Modulo per la presentazione delle osservazioni per i piani/programmi/progetti sottoposti a procedimenti di valutazione ambientale di competenza statale

Oggetto: Codice procedura 10847 - Costruzione ed esercizio di un impianto di produzione di energia elettrica da fonte eolica "FIORA" di potenza nominale pari a 52,8 MW, da realizzarsi nel comune di Manciano (GR) e delle opere ed infrastrutture connesse

TESTO DELLE OSSERVAZIONI

IMMAGINE n. 2 CUMULO IMPIANTI EOLICI nel BACINO VISIVO TERRITORIO di MANCIANO e di MONTALTO di CASTRO.

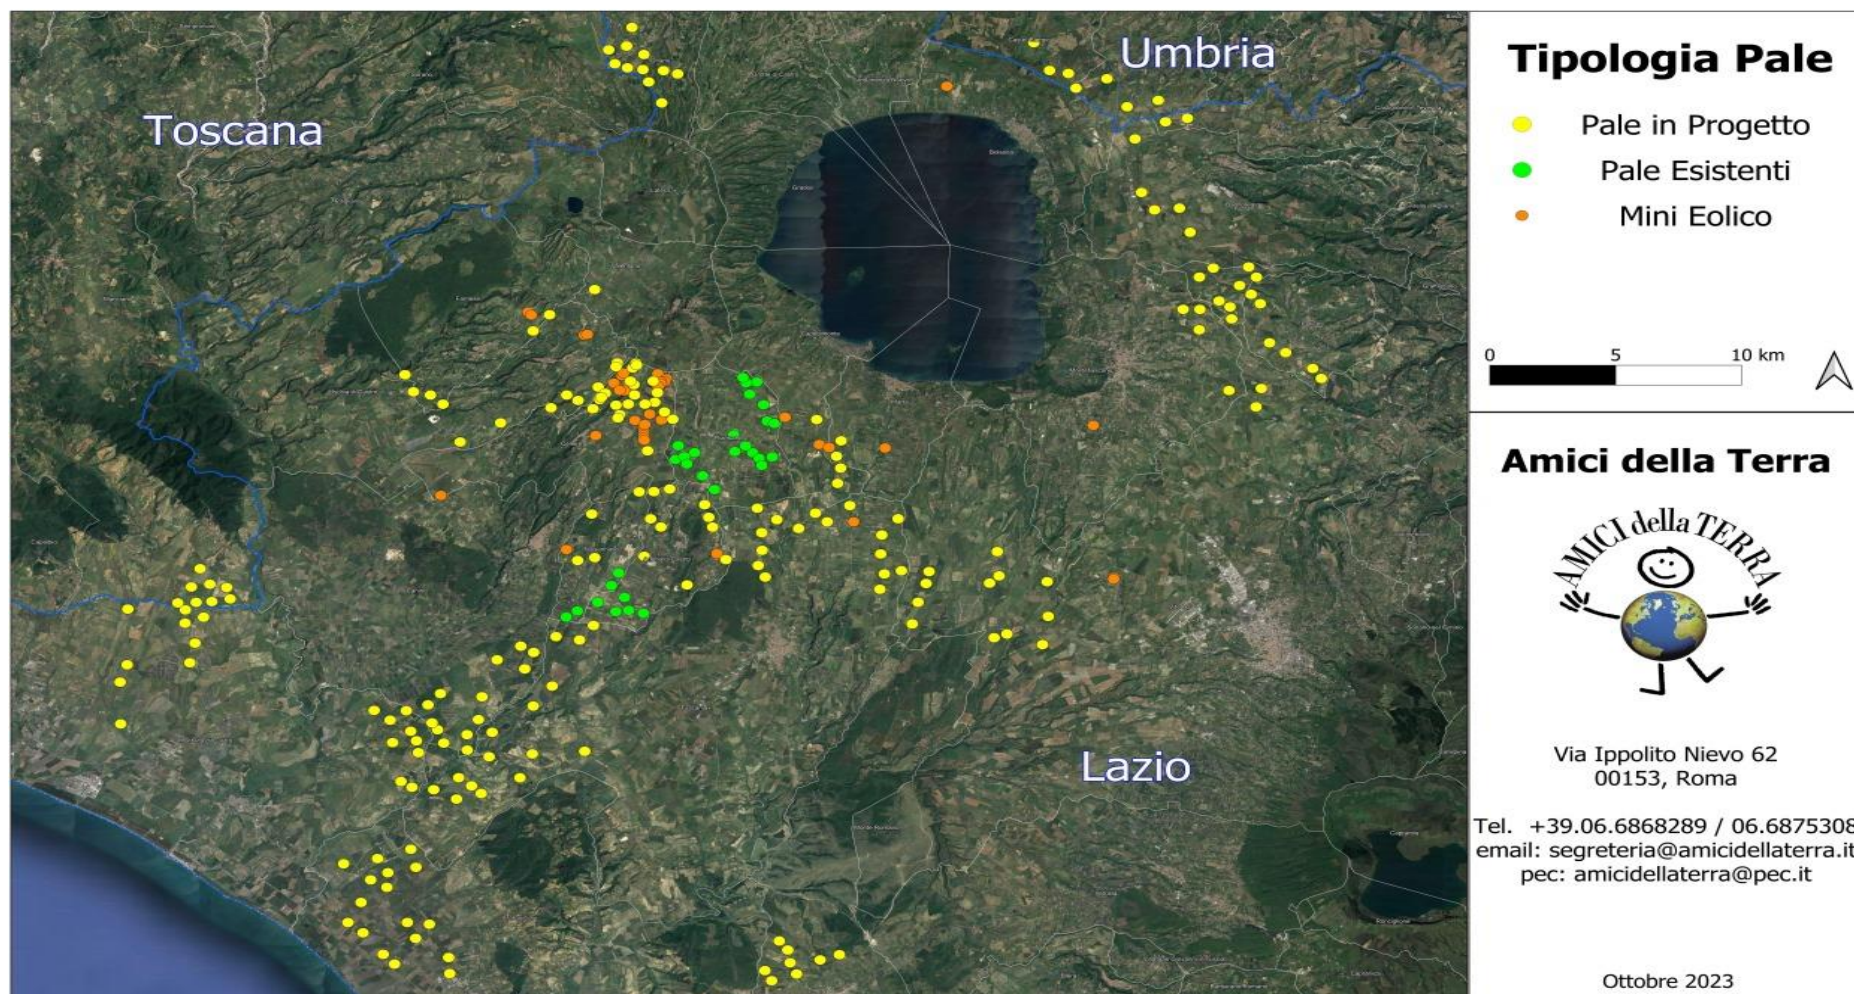
3) OSSERVAZIONE: CUMULO e SATURAZIONE IMPIANTI FER NELLA PROVINCIA di VITERBO, IN PARTICOLARE NEL COMUNE DI MONTALTO DI CASTRO E NELLA ZONA A CONFINE CON IL COMUNE di MANCIANO che SI TROVANO NELLO STESSO BACINO VISIVO.

La zona in cui in cui è stato progettato l'eolico Fiora è già occupata da diversi centinaia di ettari di impianti fotovoltaici già esistenti e in procedura VIA al Mase e alla Regione Lazio così come da diversi progetti di impianti eolici industriali (vedi Allegato Osservazioni immagini nn. 2,3 e 4. L'impianto eolico Fiora, pur trovandosi in Toscana ma nello stesso bacino visivo del territorio limitrofo laziale ed a poche centinaia di metri da una zona già estremamente satura del Lazio, andrebbe ad appesantire una situazione già *critica per la sostenibilità ambientale*.
